RESOLUCIÓN No. **12445**  
03 SEP 2021

**POR LA CUAL SE OTORGA UN PERMISO DE OCUPACION DE CAUCES  
PLAYAS Y LECHOS**

Que con Auto No. 00003 del 11 de Febrero de 2.021, la Dirección Territorial Sur de la CAM procedió a dar inicio de trámite a la solicitud de **PERMISO DE OCUPACION DE CAUCES, PLAYAS Y LECHOS**, para el proyecto **CONSTRUCCION DE PUENTE VEHICULAR DE 54 METROS, CON UNA ALTURA DE 4 M A PARTIR DE LA LAMINA DE AGUA, CONSTRUCCION A DOS LUCES**, en el marco del **CONTRATO DE OBRA PUBLICA NO.**

*Imagen 5. Vista aguas abajo – aguas arriba de la cara del puente ubicada aguas abajo. Tomado Consorcio Punte Guarapas (2021).*

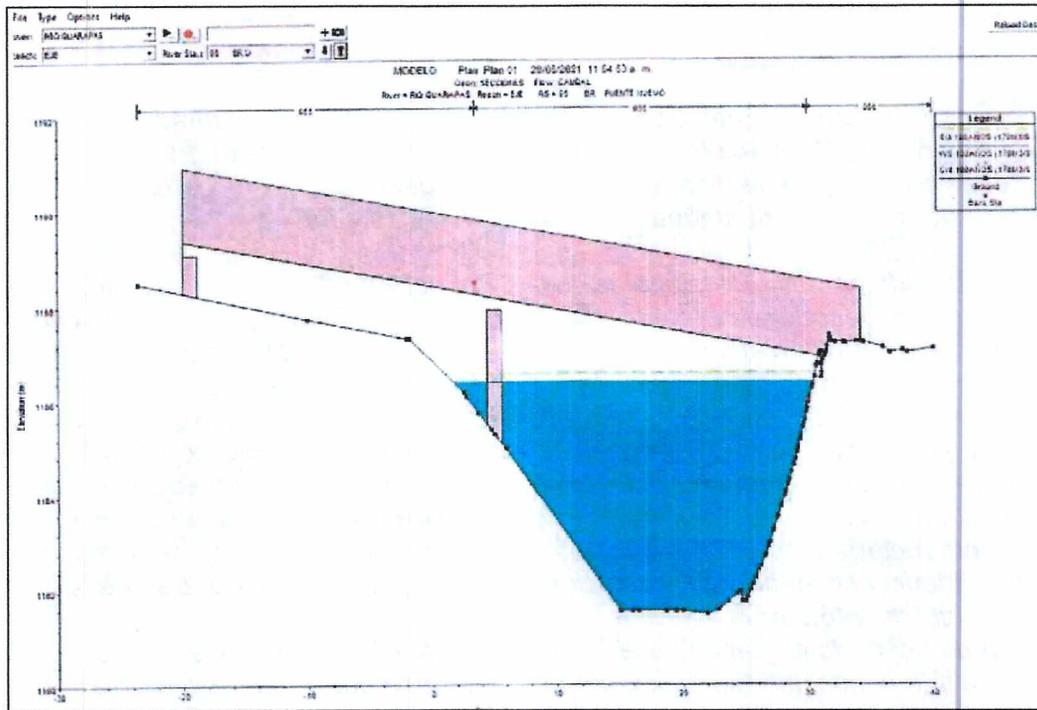
- 1) El caudal utilizado por los profesionales de la CAM para modelar el río en el sector del puente para un periodo de retorno de 50 años realmente sobrepasa el caudal establecido por el AVR en el mismo sector para un periodo de retorno de 100 años. El caudal utilizado por los profesionales de la CAM para modelar el río en el sector del puente para un periodo de retorno de 100 años realmente se aproxima el caudal establecido por el AVR en el mismo sector para un periodo de retorno de 500 años. Así las cosas, de ser consecuentes con el uso de la información establecida en el AVR podemos deducir que con el caudal de la creciente de los 100 años la hidrodinámica del río no presentaría afectación alguna por la construcción del puente proyectado, tal como se evidencia en la misma modelación realizada por los profesionales de la CAM para un caudal de 146.2 m<sup>3</sup>/s.

- 2) (...) se ha demostrado en varios escenarios (comités, oficios, informes) que el diseño SI contempla la capacidad hidráulica del río guarapas para un periodo de retorno de 100 años, permitiendo un libre flujo sin afectar la dinámica hidrológica y geomorfología del río tal como lo contempla la Guía técnica de Criterios para el Acotamiento de las Rondas Hídricas en Colombia, adoptada mediante la resolución 0957 del 2018 expedida por el MINISTERIO DE AMBIENTE Y DESARROLLO SOSTENIBLE, en su ANEXO III "CRITERIOS **MÍNIMOS** A CONSIDERAR PARA LA OCUPACIÓN DE RONDAS HÍDRICAS", OCUPACIÓN DEL CAUCE PARA ESTRUCTURA VIAL. En los diseños se evidencia que los estribos del puente están fuera de la faja normal de transita del río localizados de forma paralela a la corriente. Adicionalmente la superestructura del puente (estructura superior transversal compuesta por vigas y placas) no hace contacto con la lámina de agua para la creciente de los 100 años, como se ha evidenciado en las planos y modelos hidráulicos. Por otro lado, el caudal utilizado para nuestra modelación fue obtenido mediante análisis probabilístico a partir de la información de la estación limnigráfica PITALITO 2 del IDEAM con código 21017050. Estación que se encuentra localizada en el sitio del proyecto, por lo que se considera información bastante fiable en la proyección de caudales, por presentar mediciones directas en la fuente. El caudal obtenido para un periodo de retorno de 100 años es de 178 m<sup>3</sup>/s muy superior al caudal establecido en el documento de ESTUDIO DE AMENAZA, VULNERABILIDAD Y RIESGO POR FENOMENOS DE ORIGEN GEOMORFOLÓGICO Y/O HIDROLÓGICO (FENÓMENOS DE REMOCIÓN EN MASA, INUNDACIONES Y AVENIDAS TORRENCIALES) EN EL ÁREA URBANA Y EL SECTOR DEL CASERÍO AL TO DE LA CRUZ DEL MUNICIPIO DE PITALITO, el cual considera para un periodo de retorno de 100 años un caudal de 140.8 m<sup>3</sup>/s.

En las siguientes imágenes se muestran los resultados del modelamiento HEC – RAS realizado por el Consorcio para un periodo de retorno de 100 años para un caudal de 178 m<sup>3</sup>/s.

- En general la implementación del puente con la sección presentada (planos de diseño) en la información complementaria en el recurso de reposición es viable para el otorgamiento del permiso de ocupación de cauce ya que la sección del puente cumple con el área mínima necesaria para lograr la funcionalidad de este y toda vez que la sección del puente abarca la zona de flujo preferente, la cual está constituida por la envolvente de la zona preferente de flujo durante las avenidas o "vía de intenso desagüe" y la "zona de inundación peligrosa" para un evento de 100 años de período de retorno para inundación.

**Imagen 6.** Remanso aguas arribas. Sentido de flujo de derecha a izquierda. Tomado Consorcio Puente Guarapas (2021).

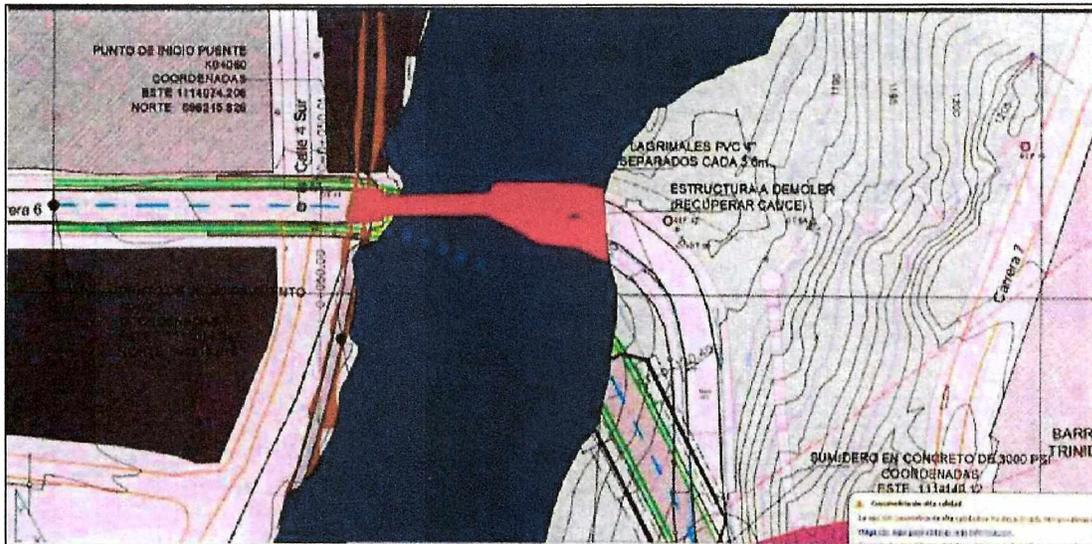
Es importante resaltar y reiterar que el presente proyecto contempla la necesidad de eliminar la estrangulación del río Guarapas que genera el puente antiguo, cuya luz entre estribos es de tan solo 17.30 metros, la cual genera remanso aguas arriba durante crecientes importantes produciendo posibles desbordamientos hacia el barrio Libertador. Ese fenómeno se puede evidenciar en el modelo HEC RAS con las condiciones actuales del sitio del proyecto para una creciente de  $T_r = 100$  años:

Se evidencia perfectamente una curva de remanso aguas arriba del puente antiguo, a causa de la contracción del cauce y la disminución de la sección hidráulica ese tramo. Como se puede observar en los planos topográficos, existe un estrechamiento del cauce en la cercanía del puente existente, por rellenos realizados en la margen derecha para su construcción hace más de 40 años. Como se ha venido mencionando el contratista encargado de la obra deberá retirar la estructura antigua y recuperar el cauce normal en el tramo contraído ampliando la margen derecha.

**Imagen 11.** Localización errónea del estribo izquierdo en modelo desarrollado por la Corporación Autónoma Regional. Tomado Consorcio Puente Guarapas (2021).

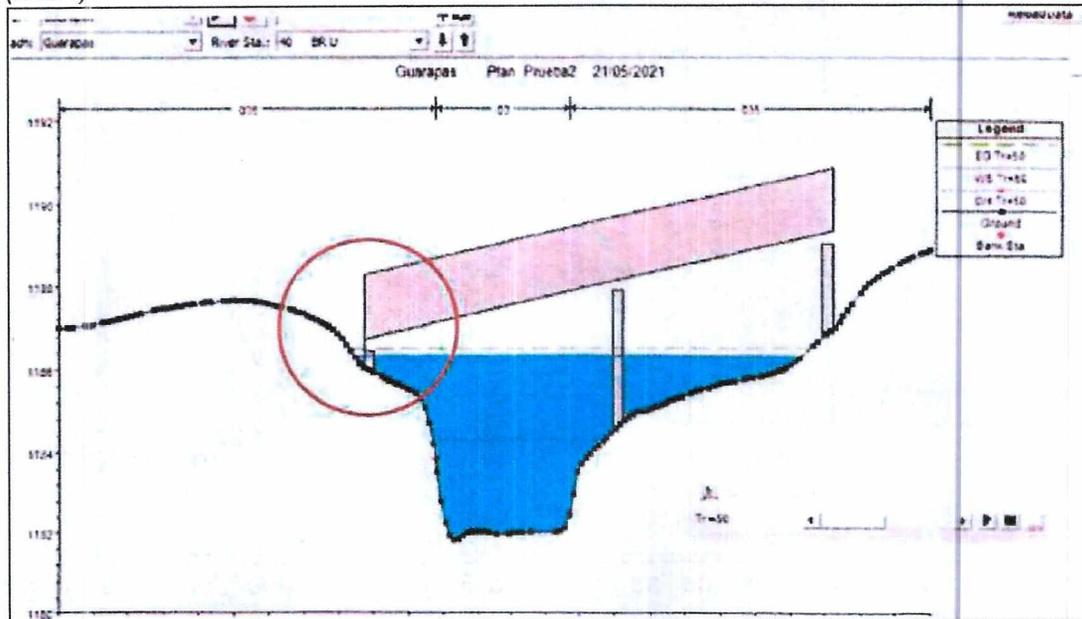
3) (...) el puente NO fue localizado adecuadamente en el modelo desarrollado por los profesionales de la CAM, siendo que el estribo izquierdo realmente está proyectado fuera del cauce normal, como se evidencia en los planos de diseño:

- Localización del estribo izquierdo del puente donde no se generará obstrucción alguna del flujo del río.
- Actualización de los caudales obtenidos para el AVR en el año 2015, mediante el software HIDROESTA obteniendo los caudales de diseño para el año 2020.
- Modelación hidráulica para un caudal de 225 m<sup>3</sup>/s equivalente a un periodo de retorno de 200 años donde el agua alcanzaría a tener contacto con la estructura, de acuerdo con los análisis realizados por el CONSORCIO.

**Imagen 14.** Caudal a 100 años según el AVR de Pitalito. Sección aguas abajo. Tomado Consorcio Puente Guarapas (2021).

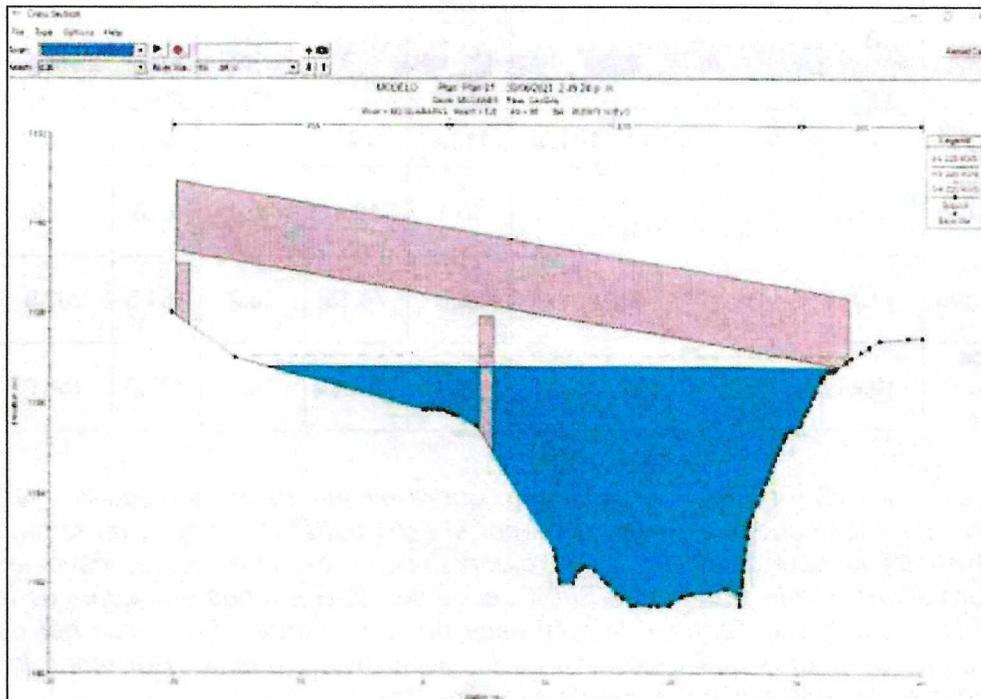
Evidenciamos claramente el libre tránsito del río sin ningún tipo de afectación u obstrucción. Con este análisis se cuenta con un gálibo (distancia entre el nivel máximo de la lámina de agua y la parte inferior del puente) promedio de 2.16 metros. Finalmente, con el fin de calcular la "capacidad" del puente en cuanto a caudales máximos, modelamos el río con la estructura, incrementando el caudal hasta llegar al flujo cuya lámina de agua alcance a tocar la parte inferior del puente obteniendo como resultado un caudal de 225 m<sup>3</sup>/s.

- Cara del puente aguas abajo, vista aguas abajo – aguas arriba (Fuente –Concepto CONSORCIO BICENTENARIO) – TR 100 años.

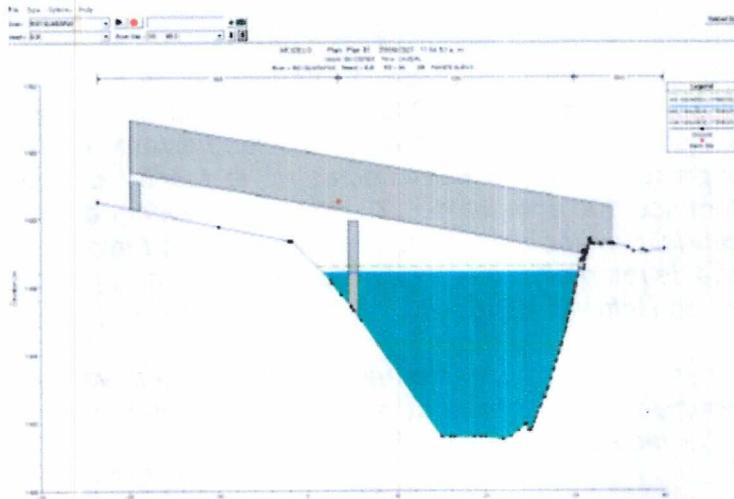
Posterior a esto El Consorcio, presenta la siguiente información referente a la validación hidráulica, utilizando el caudal estimado de 178 m<sup>3</sup>/s para el periodo de retorno de 100 años, con la información complementada del IDEAM al año 2020:

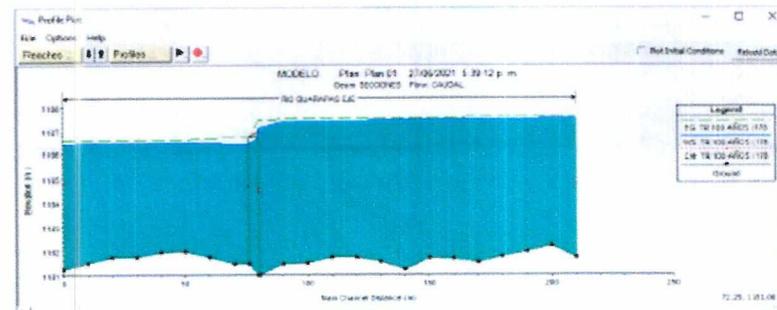
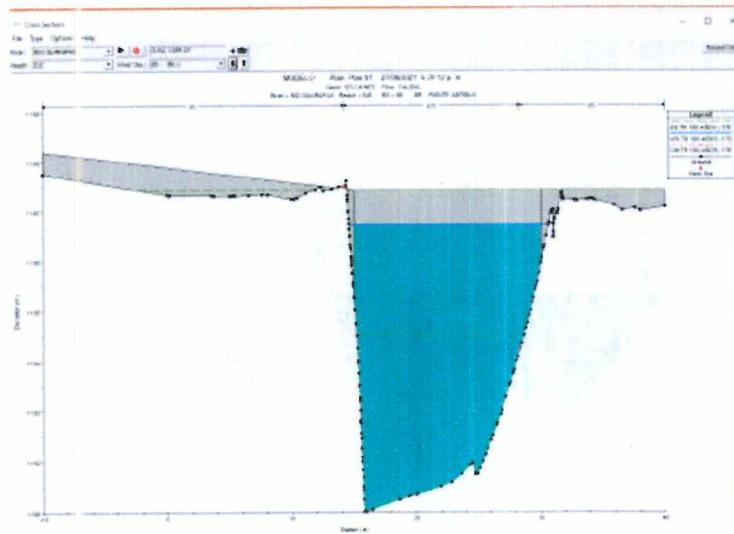
- Modelación para un periodo de retorno de 100 años con un caudal de 178 m<sup>3</sup>/s, donde se evidencia que el flujo de agua no interfiere con la estructura del puente

- *Modelación hidráulica del puente existente (con antigüedad de más de 40 años) para un periodo de retorno de 100 años, en el cual, es evidente la afectación directa a la estructura disminuyendo la sección hidráulica en este punto.*
